品番	SH351BAJ	品名	防露式手洗付密結形ロータンク	1 / 3

衛生陶器補修品互換性情報　No. E0026

件名　タンク整流ジャバラについて

タンクふた底の違い

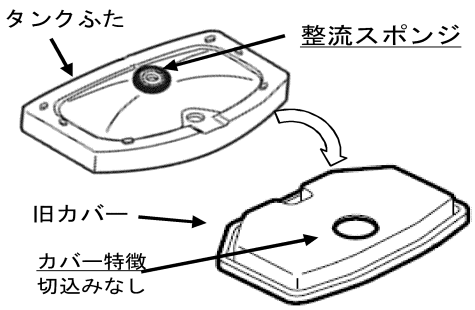
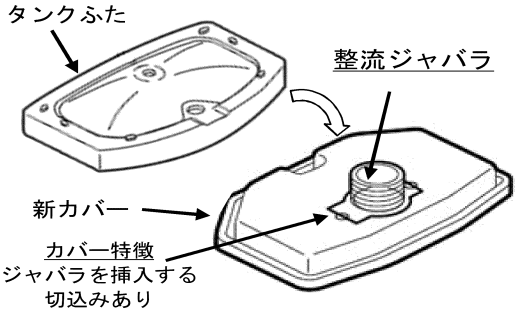
■対象製品のタンクふたには、ふた底に整流スポンジが付いているものと、付いていないものがあります。　2013年6月頃から順次整流ジャバラ式に切り替えられています。
（新旧でカバー形状は異なりますが、整流ジャバラのみの取り替えは可能です）

■旧型タンク（2013年6月頃以前）
タンクふた底に整流スポンジが付いていました。

■新型タンク（2013年6月頃以降）
内部樹脂タンクカバーに整流ジャバラが付く仕様に変更しました。

■現在のタンクふた、陶器タンク一式、内部樹脂タンク一式、内部樹脂カバーのみの補修品には、整流ジャバラが付いていますので、補修の際、タンクふた底に整流スポンジが付いている場合は、はがして整流ジャバラ式に切り替えてください。

■整流スポンジを付けたまま整流ジャバラ仕様のカバーを付けると、ふたが浮いてがたつきや漏水の原因となりますので、必ず整流スポンジは、はがしてください。
